Karmøy kommune - gnr 120 bnr 45 mfl - reguleringsplan - Vestre Haugen - fritidsboliger - varsel om oppstart

Uttale til planvarsel om etablering av fritidsboliger, naust og vei ved Vestre Haugen, gnr./bnr.120/45 m.fl., Karmøy kommune

Uttale til varsel om oppstart av reguleringsplanarbeid Vestre Haugen gnr/bnr 120/45 m/fl. – Røyksund - Karmøy kommune - Rogaland fylke

Uttale – Plan 5053 – Vestre Haugen, Røyksund, Karmøy kommune, gnr/bnr: 120/45

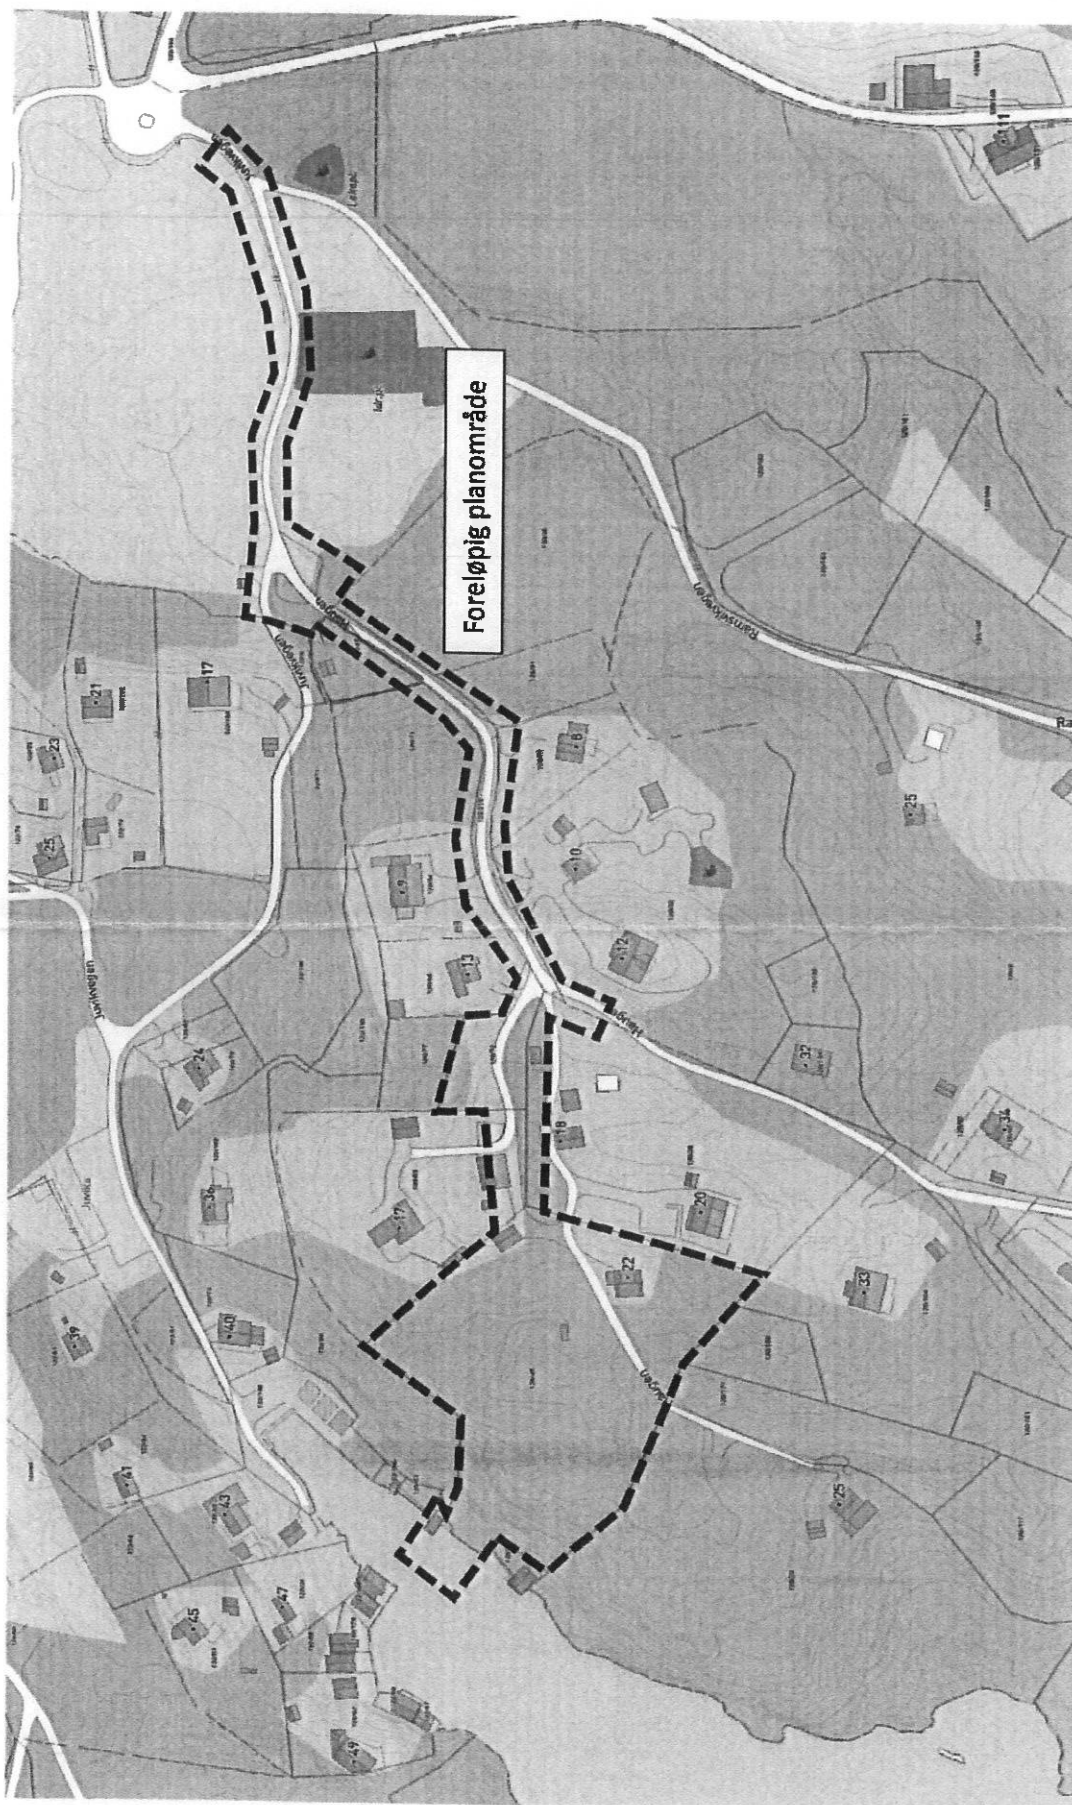
UNDETEGNEDER ER SOM BESIDDER EIER AV GNR 120

BNR 67. OG ER MERKET MED RØD FARGE. PÅ VEDLÆGTE KART.

① TOMTEN ER MINDRE ENN $\frac{1}{2}$ MÅL. OG GRENSE PÅ ENN

SIDE LANGS DET GAMLE STEINGTERDE SOM GÅR MOT

JUVIK. PÅ DEN ANDRE SIDE LANGS HAUGEN VEIEN.

SOM ER SMAL LANGS MIN EIENDOM. HVIS DENNE

VEIEN ØNSKES UTVIDET, MÅ UTVIDElsen IKKE TAS AV

MIN EIENDOM, DA LANDSKAPET SKÅNSER NEDOVER FRA

VEIEN.
